### **PROIECT DE HOTĂRÂRE**

privind aprobarea îndreptării unei erori materiale de natură grafică survenită în cuprinsul Planului Urbanistic General al Municipiului Baia Mare aprobat prin HCL nr 349 / 1999, prelungit prin HCL nr. 505/2023

### AVIZ

pentru îndreptarea erorii materiale survenite în cuprinsul Planului Urbanistic General al municipiului Baia Mare aprobat prin HCL nr. 349 / 1999, HCL nr. 505/2023

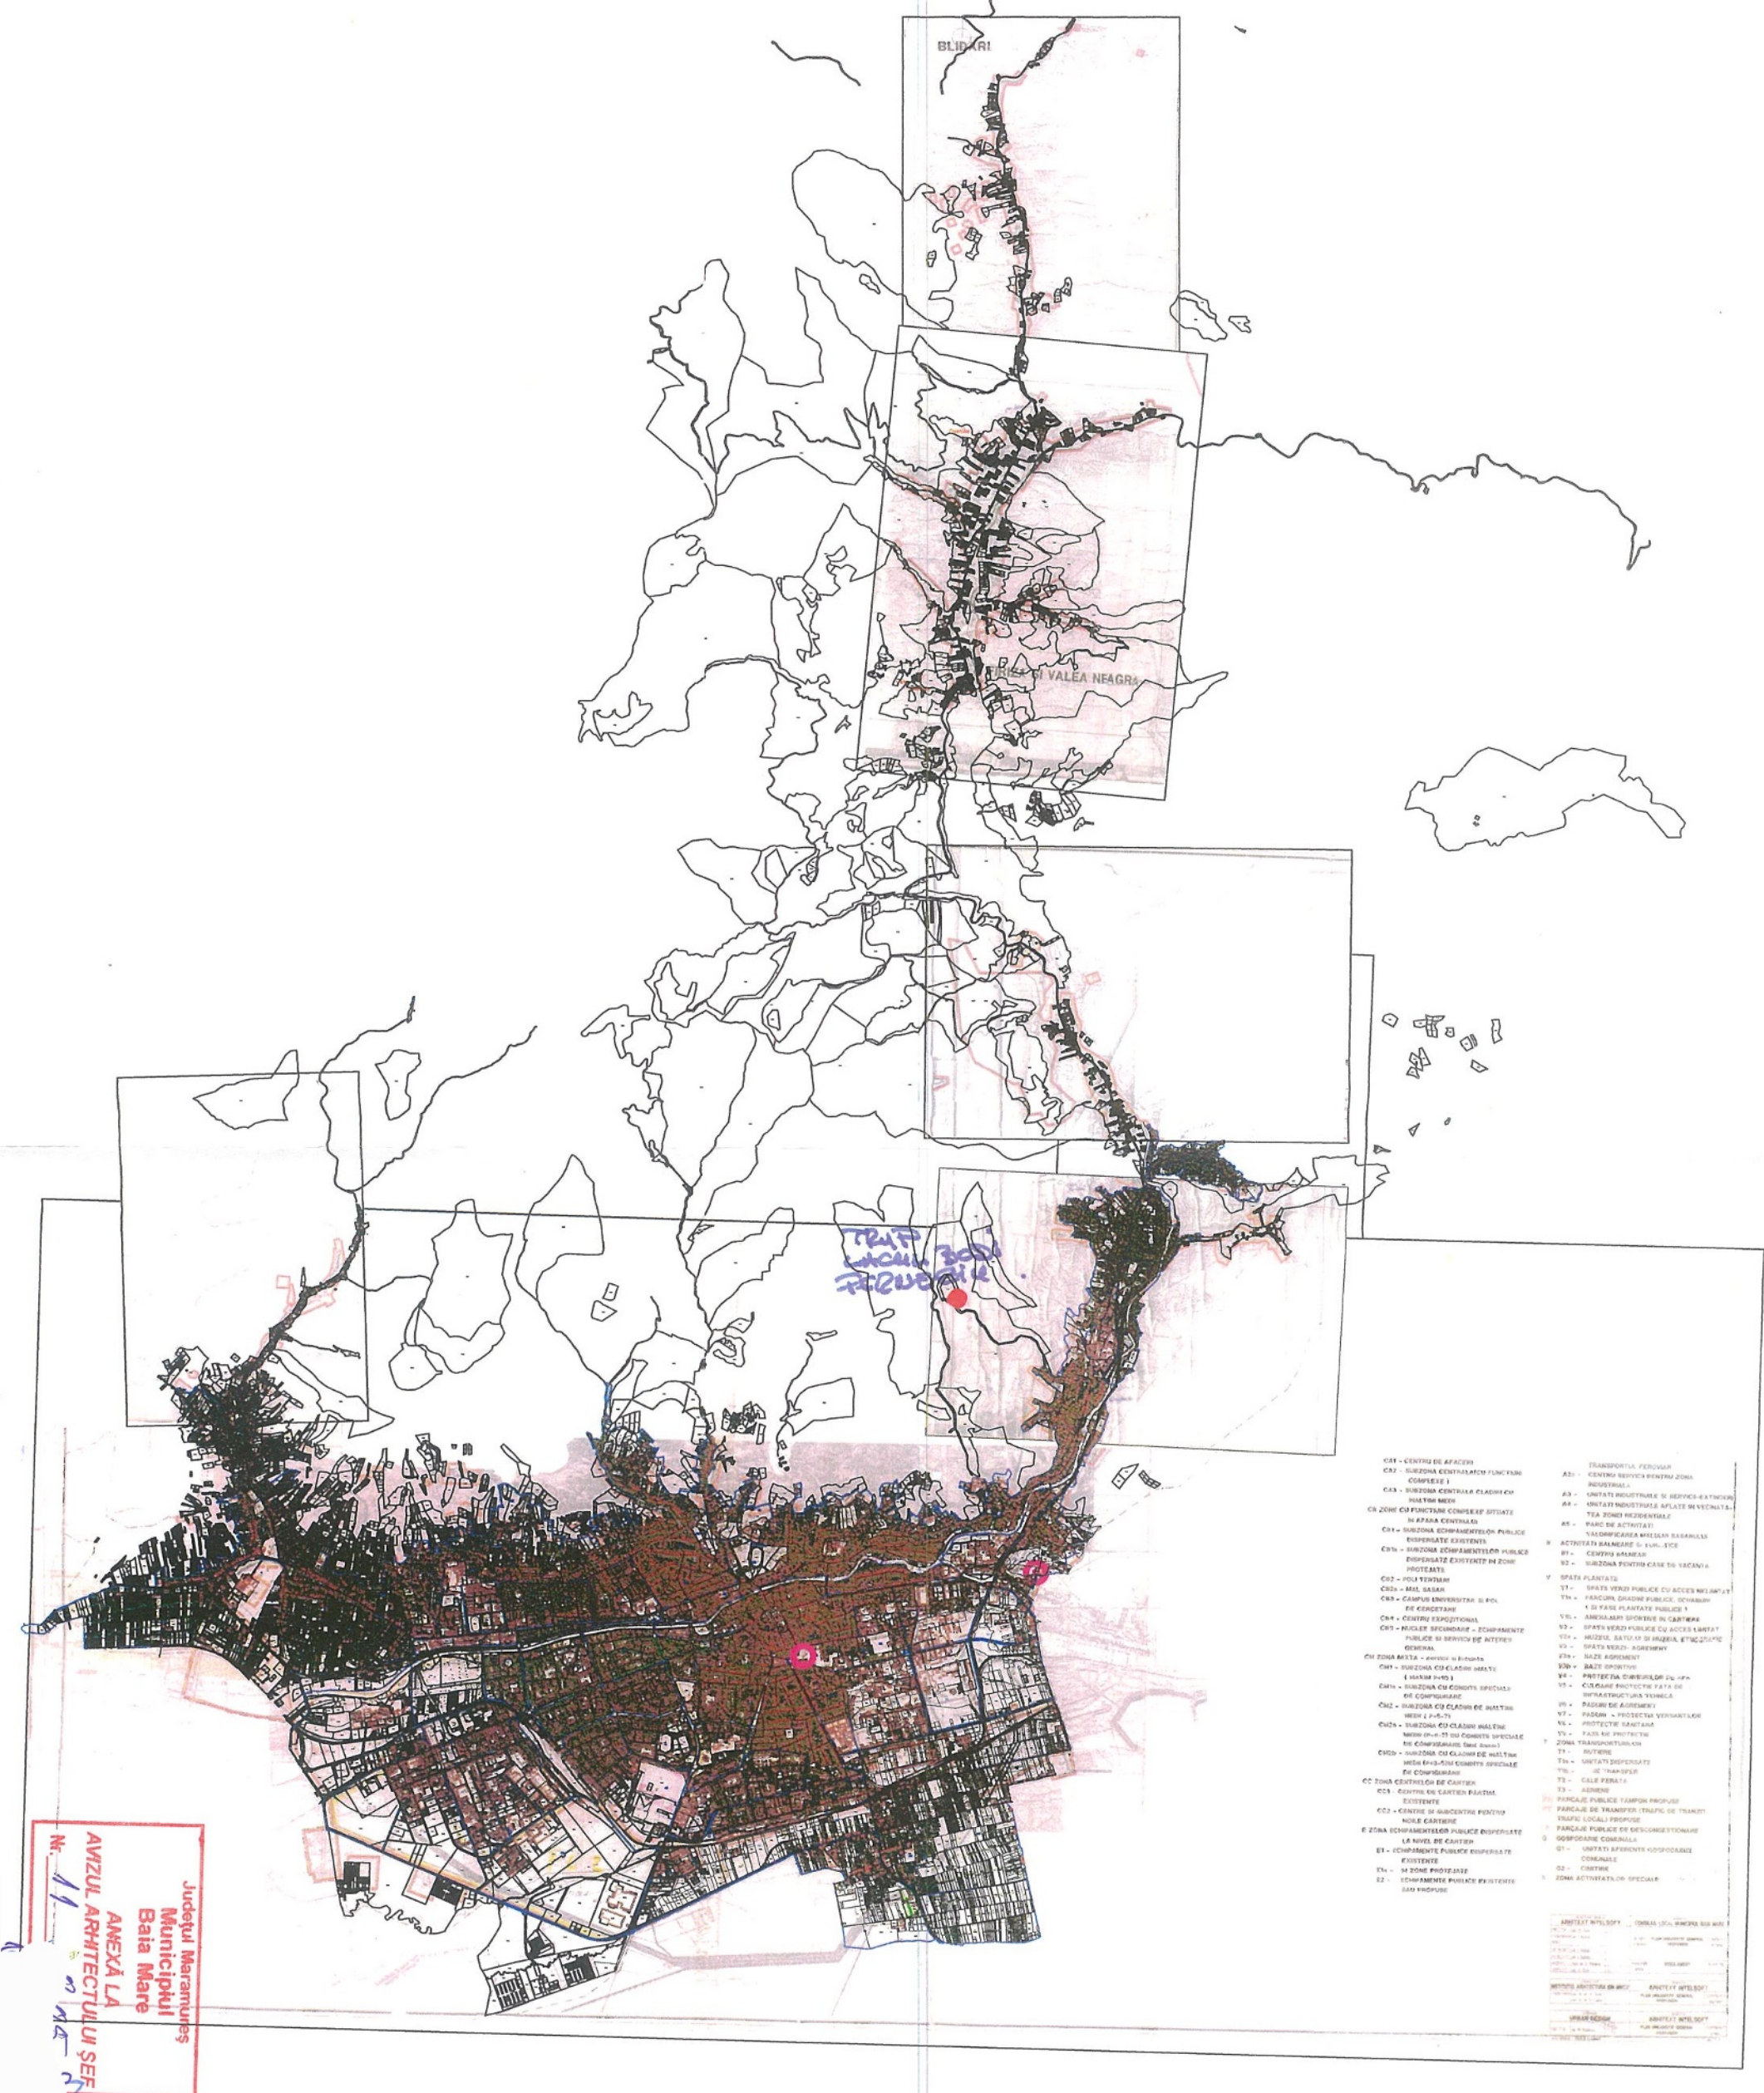
- Art. 1 Se aprobă îndreptarea erorii materiale de natură grafică survenite în cuprinsul planșei PROPUNERI din Planul Urbanistic General al Municipiului Baia Mare, aprobat prin HCL nr 349 / 1999, prelungit prin HCL nr. 505/2023, în sensul figurării ca trup intravilan a imobilului identificat prin CF135713 Baia Mare, nr. cad. 135713 și CF 135714 Baia Mare, nr. cad. 135714, UTR L1b - subzona locuințelor individuale de tip rural cu anexe gospodărești și grădini cultivate pentru producție agricolă, cu regim izolat de construire, situate pe versanți slab construiți - având înălțimea maximă P+ mansardă, P+1, conform planșei PROPUNERI, anexa1 și Avizului Arhitectului Șef al Municipiului Baia Mare nr. 11 din 8.05.2026, anexa 2.

- **Conform PUG - aprobat prin HCL nr 349 / 1999, HCL nr. 505/2023:** Dintr-o eroare survenită la redactarea planșei PROPUNERI din Planul Urbanistic General al municipiului Baia Mare, elaborator ARHITEXT INTELISOFT, zona nu a fost figurată în intravilanul municipiului Baia Mare, actualmente figurând în extravilan.

Din eroare la data elaborării PUG, s-a omis figurarea pe planșa PROPUNERI din Planul Urbanistic General al municipiului Baia Mare, elaborator ARHITEXT INTELISOFT, a trupului de intravilan care cuprindea construcția cabană „Lacul Bodi”, edificată în anii 1960.

Prin îndreptarea erorii materiale survenite în cuprinsul Planului Urbanistic General al municipiului Baia Mare aprobat prin HCL nr. 349 / 1999, conform planșei PROPUNERI, care face parte integrantă din prezentul aviz, imobilul identificat prin CF135713 Baia Mare, nr. cad. 135713 și CF 135714 Baia Mare, nr. cad. 135714 va figura în intravilanul municipiului Baia Mare, **UTR L1b -**

subzona locuințelor individuale de tip rural cu anexe gospodărești și grădini cultivate pentru producție agricolă, cu regim izolat de construire, situate pe versanți slab construiți - având înălțimea maximă P+ mansarda, P+1, motivat de faptul că la data elaborării Planului Urbanistic General al municipiului Baia Mare pe teren era edificată încă din anul 1960, construcția cabană „Lacul Bodi” cu regim de înălțime P+1;
